# Verifica di conformità legislativa

## COMUNE DI GEMMANO

COMUNE DI GEMMANO - Verifica di conformità legislativa

Municipio e Magazzino

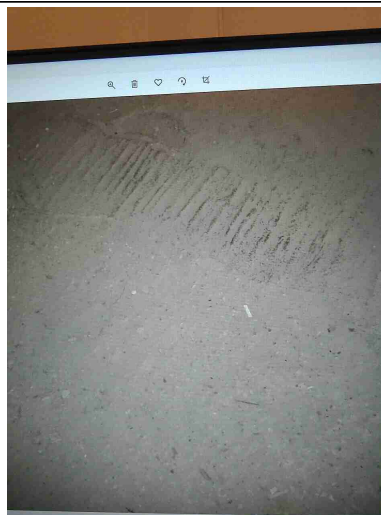
Segnalazione aggiuntiva n. 1

No

infiltrazioni risolte ma per valutare se l'intervento è stato risolutivo occorre ritinteggiare le pareti e i solai

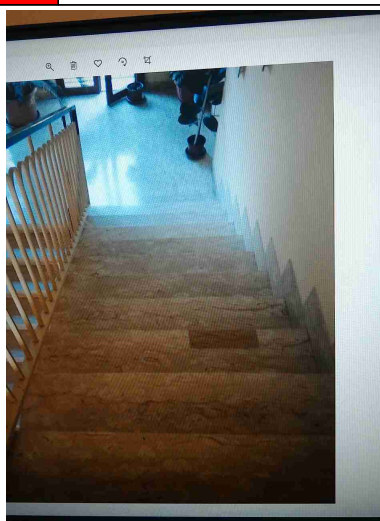
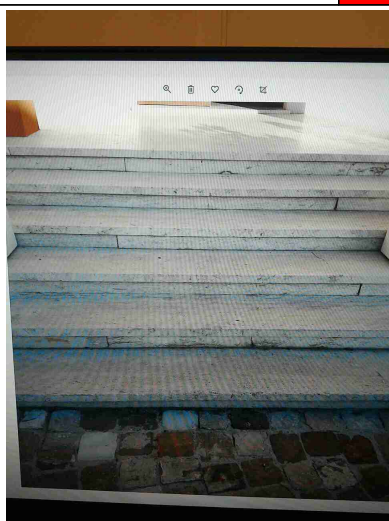
Le scale fisse sono munite di corrimano e di parapetto alto almeno 1m (misurando l'altezza all'inizio del gradino)?

No

installare parapetto (scale collegamento con magazzino)

Nei gradini scivolosi sono presenti strisce antiscivolo?

No

installare lungo le scalinate di collegamento ai piani

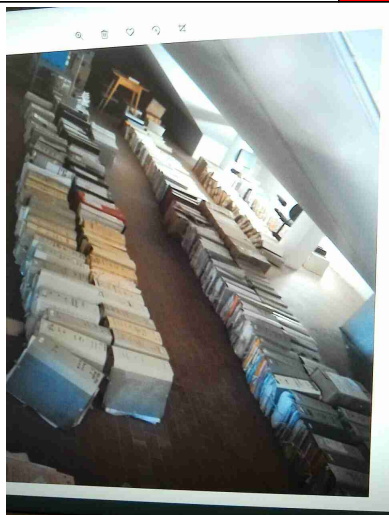
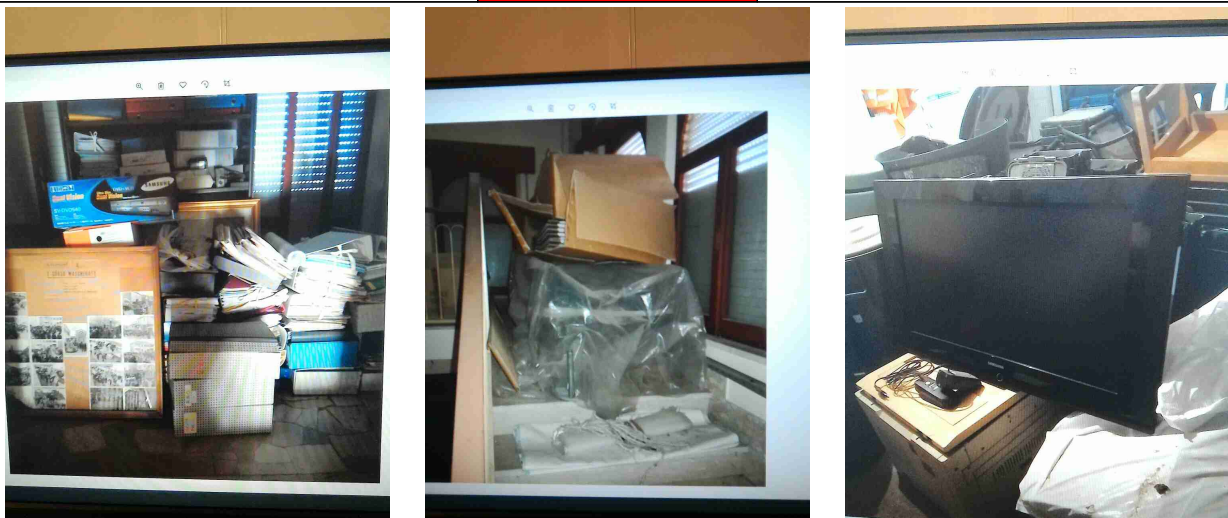
Scaffalature in buone condizioni (ancorate, indicazione portata)?

No

materiale posizionato a terra da riposizionare in idonee scaffalature

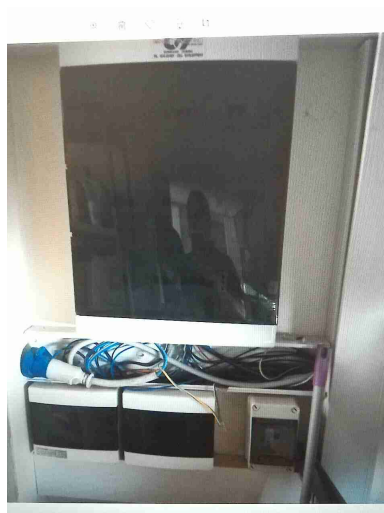
Divieto di spegnere incendi con acqua e pericolo folgorazione?

elettrocuzione e il divieto di spegnimento con acqua

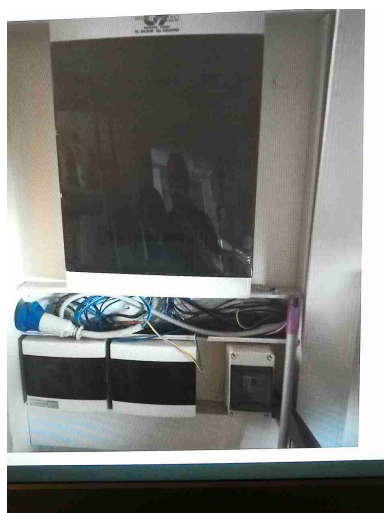
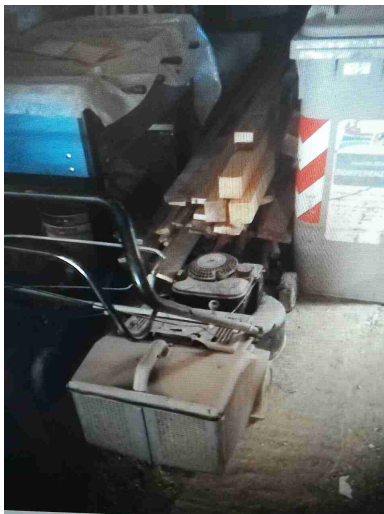
Sono assenti fonti di rischio causate da una cattiva gestione dell'impianto elettrico (adattatori non conformi, prese elettriche e/o prolunghe rovinate, cavi che creano fonte di inciampo, etc)?

No

Segregare i cavi dell'impianto elettrico all'interno di idonee canaline

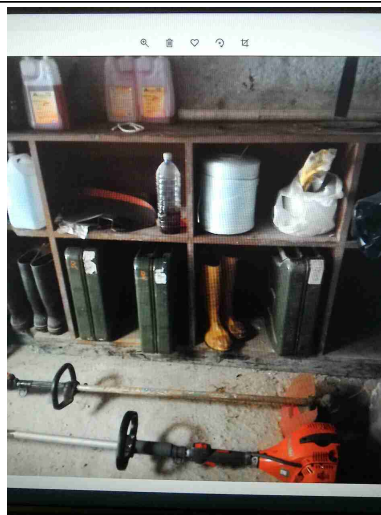
<b>Rischi chimico e cancerogeno</b>		
Sono disponibili le schede di sicurezza dei prodotti chimici utilizzati?	No	Richiedere schede di sicurezza aggiornate e immagazzinare le sostanze chimiche all'interno di un armadio metallico idoneo al loro contenimento
